CONSULTA PÚBLICA MME 123/2022
“REVISÃO ORDINÁRIA DE GARANTIA FÍSICA DE ENERGIA DAS
USINAS HIDRELÉTRICAS - UHEs”

O **Grupo CPFL Energia** apresenta neste documento as contribuições para a Consulta Pública MME 123/2022 tema “Revisão Ordinária de Garantia Física de Energia das Usinas Hidrelétricas - UHES”, o referido material constitui oportunidade para a manifestação dos agentes setoriais e da sociedade civil.

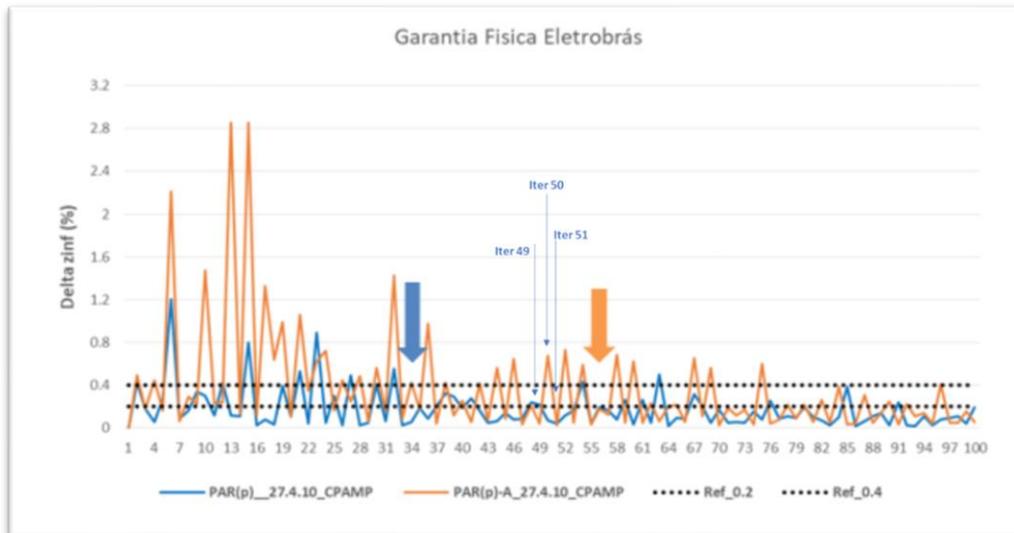
Anualmente, o Operador avalia o período crítico do SIN e de seus subsistemas. Para a configuração de mais longo prazo analisada pelo ONS, atualmente dezembro de 2025, o período crítico encontrado abrange o período de junho de 1949 a novembro de 1956, como ilustrado na Figura 7-3, a seguir. Em ciclos anteriores, o período crítico usual era junho de 1951 a novembro de 1955. Destacando-se que sempre se consideram as tolerâncias padrão do modelo SUISHI.

Entretanto, verifica-se, nos anos finais do histórico de vazões afluentes, resultado principalmente da crise hídrica da região Nordeste que se prolongou desde o verão 2011/2012 até o final de 2020, um deplecionamento acentuado do SIN, à similaridade do que ocorre num período crítico, ou seja, tudo indica que o SIN passou por um novo período crítico face ao longo horizonte de meses (103), a partir do qual saiu do armazenamento máximo e não houve mais reenchimento pleno do armazenamento (de junho/2012 a dezembro/2020), o que mostra uma compatibilidade entre as condições conjunturais de atendimento, qual seja, esvaziamentos acentuados a cada final de estação seca e forte dependência da estação chuvosa subsequente.

De fato, ao se incluir as vazões afluentes de janeiro de 2020 a dezembro de 2020 no histórico de vazões, a simulação indica um novo período crítico, de junho de 2012 a dezembro de 2020, conforme apresentado na Figura 7-3, a seguir.”

Com isso, tendo em vista que posicionamento do Grupo CPFL está sempre no sentido de apoiar o uso da boa técnica aliada a utilização das informações disponíveis mais atuais, sempre que disponíveis, consideramos essencial que se proceda a atualização do Período Crítico como premissa essencial para a 2ª Revisão Ordinária de Garantias Físicas de UHE's.
